Objet : Avis de la Ville de Montreuil sur le projet de PLU intercommunal

**AVIS DE LA VILLE DE MONTREUIL SUR LE PROJET DE PLU d'EST ENSEMBLE GRAND PARIS**  
**ANNEXE TECHNIQUE**

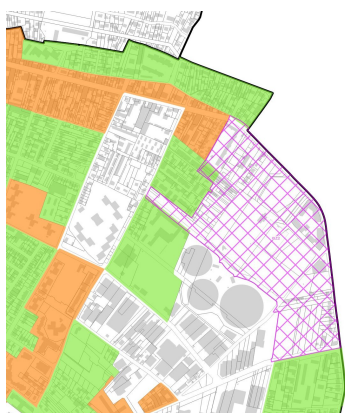
- Les noms de zones doivent être placés de manière à ce qu'ils soient complètement lisibles.
- La représentation graphique du périmètre de constructibilité limitée n'est pas assez lisible.

- Les cercles t ne sont pas reportés sur le plan de zonage, et le plan sur lequel ils apparaissent n'est pas assez précis pour déterminer si une parcelle est à l'intérieur du périmètre ou non. Il faudrait ainsi réintroduire les cercles t de 500 m. Il semble également que l'ensemble des sorties de métro n'ait pas été pris en compte pour dessiner ces cercles.

De même, l'OAP Activités comporte p28 une carte permettant de préciser les orientations pour la ville de Montreuil, carte avec des cercles de 200, 300 et 500 m. L'échelle de la carte ne permet pas d'apprécier si une parcelle peut être concernée ou non. Il faudrait ainsi aussi reporter des cercles de 200 et 300 m sur le plan de zonage ou sur une autre carte.

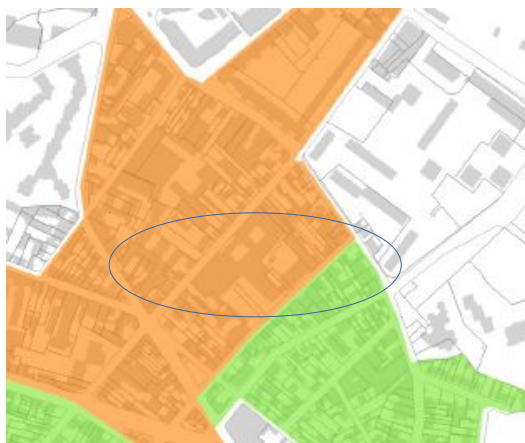
- Secteurs de mixité sociale

- faire attention aux chevauchements de 2 secteurs/ garder les secteurs correspondant aux zones UC et UH

- faire basculer l'ensemble du périmètre de constructibilité limitée en zone hachurée violet 'Emplacement réservé pour la réalisation de logements sociaux '

De même , sur le plan de zonage, rendre également cohérents les deux dispositifs.

- Afin d'être plus cohérente dans son application, et notamment avec la disposition de la zone UH, la règle de mixité sociale applicable à la zone hachurée en violet ne devrait prendre en compte que les opérations de plus de 3 logements.

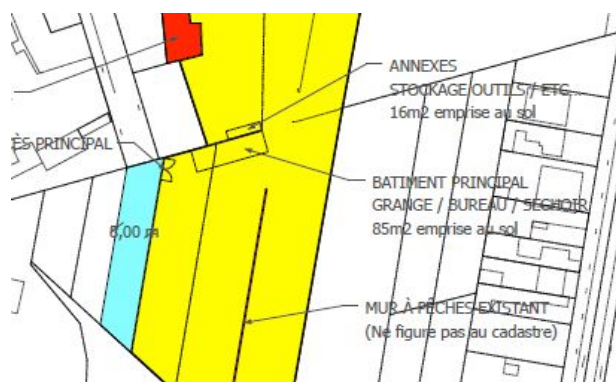
- bien recouper les zones du plan de zonage avec les dispositions de ce plan :

Zone UH à remettre en vert

- place des Ruffins, secteur en zonage UE, pas d'obligation de LLS

#### - Plan des hauteurs spécifiques

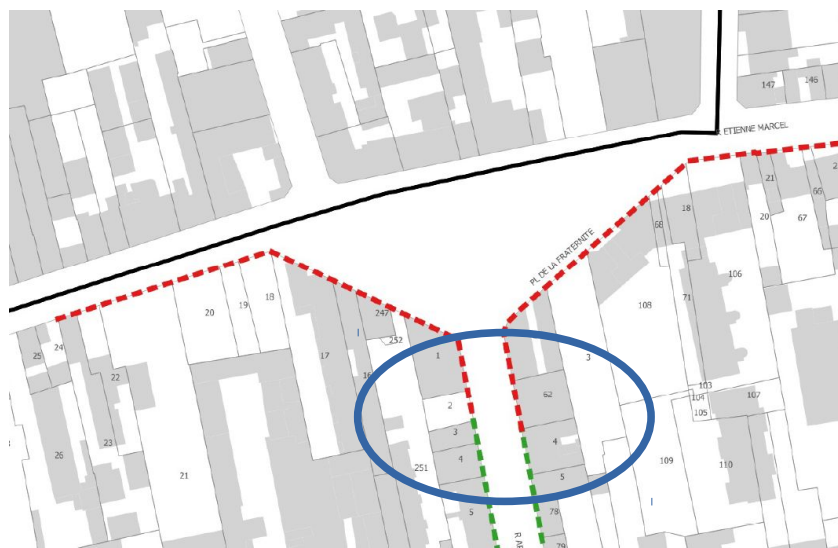
Afin de permettre une meilleure insertion urbaine des projets, il faudrait veiller à remplacer devant les parcelles cadastrées 2 et 62 rue Arsene Chéreau le filet de hauteur rouge pointillé (19,5 m avec attique) par un filet de hauteur vert (hauteur existante rehaussée de 3 m).
